| 技術通知 78K0/Kx1+マイクロコントローラ | 発行番号 | ZBG-CC-06-0050号 | 1/1 | |
| | 発行日 | 2006年12月4日 | | |

2. 新たな制限事項

(1) ブート・フラグが“0”の状態
のアドレス空間

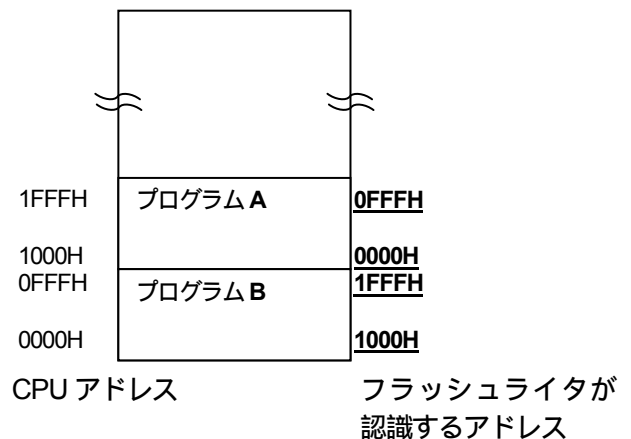
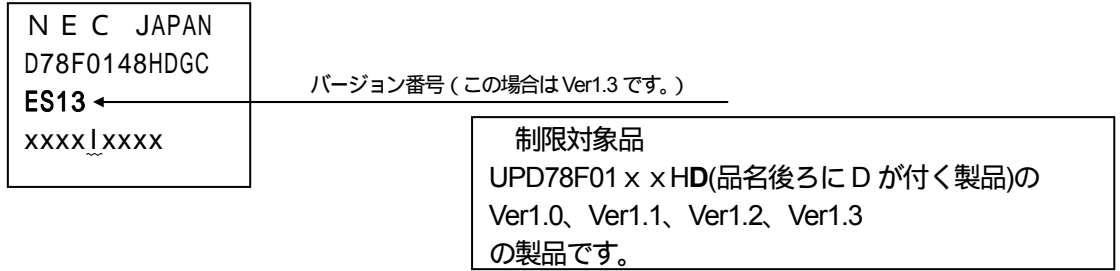
ブート・フラグを“0”に設定した場合と、ブート・フラグを“1”に設定した場合で、CPUが認識するアドレスは“0000H~0FFFH”と“1000H~1FFFH”が入れ替わります。しかし、専用フラッシュライターが認識するアドレス空間は入れ替わりません。この為、ブート・フラグが“1”の状態、フラッシュライターによってプログラムの書き込みを行うと、CPUが認識するアドレスとは違う箇所にプログラムを書き込んでしまいます。

ブート・フラグは読み出すことが出来ない為、回避方法はございません。

デバイスを修正いたします。修正版はバージョンが 1.4 以降または製法規格"K"になります。尚、この修正はフラッシュ・メモリの書き換えを制御している内部のファームウェアの修正ですのでデバイスの特性は変わりません。

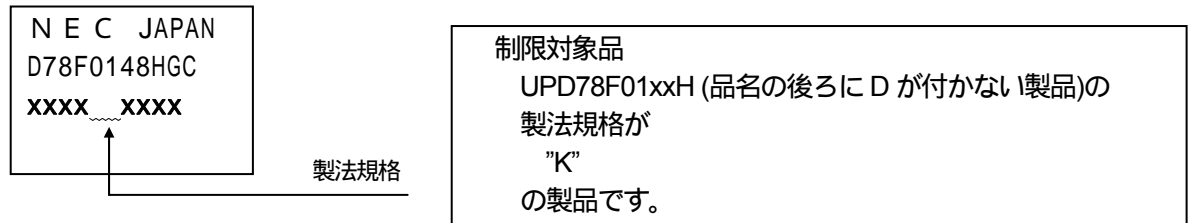
修正版デバイスと未修正デバイスではバージョンもしくは製法規格が異なります。
バージョン番号は捺印で“ES”に続く 2 桁の数字で示されます。

図2 LVI リセットと LVIM レジスタへの書き込みの競合例

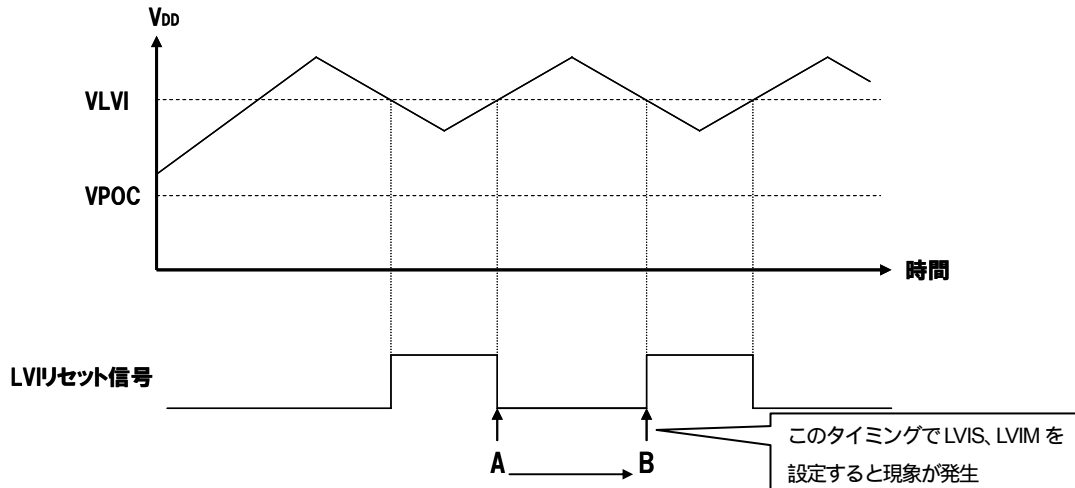
低電圧検出回路(LVI)によるリセットと、LVI の動作を設定するレジスタ(LVIM、LVIS)への書き込みが競合した場合、レジスタの書き込み可能なビットが“ 1 ”になる場合があります。その結果、以下の 2 つの現象が発生します。

LVIM と LVIS に接続されているバスはリセットされると High (“ 1 ”) になります。また、これらの 2 つのレジスタは LVI リセットによってレジスタ値はクリアされない仕様となっております。

レジスタに値を書き込む場合、CPU はバスに書き込む値をセットし書き込み信号が発生すると所定のレジスタに値が書き込まれます。しかし LVI リセットによって内部バスがリセットされたタイミングでレジスタに書き込みを行うと、バスのリセット値である “ 1 ” が誤って書き込まれる場合があります。これは 1 ビット操作命令も同様です。

LVI 検出電圧(VLVI)付近で VDD 電圧が揺れた場合、LVI リセットが何度も発生します。リセット解除後、必ず LVIM と LVIS を初期設定するプログラムの場合、LVI リセット解除のタイミング(図 2 の A)から LVI リセット発生のタイミング(図 2 の B)と、リセット解除から LVIM、LVIS を初期設定するまでの時間が一致した場合、本現象が発生します。

LVI をリセットに設定した場合、以後 LVIM レジスタ、LVIS レジスタに書き込みを行わないでください。

LVIM、LVIS レジスタへの設定を行う前に LVIM のビット 7 (LVION) が“0”であることを確認してください。LVION が“1”だった場合は LVIM、LVIS への設定は行わないようにしてください。この対策により外部リセット入力、POC リセット、ウォッチドッグタイマ(WDT)リセット、クロック・モニタ (CLM) リセットの場合は LVIM、LVIS の設定を行い、LVI リセットの場合は LVIM、LVIS の設定を行いません。
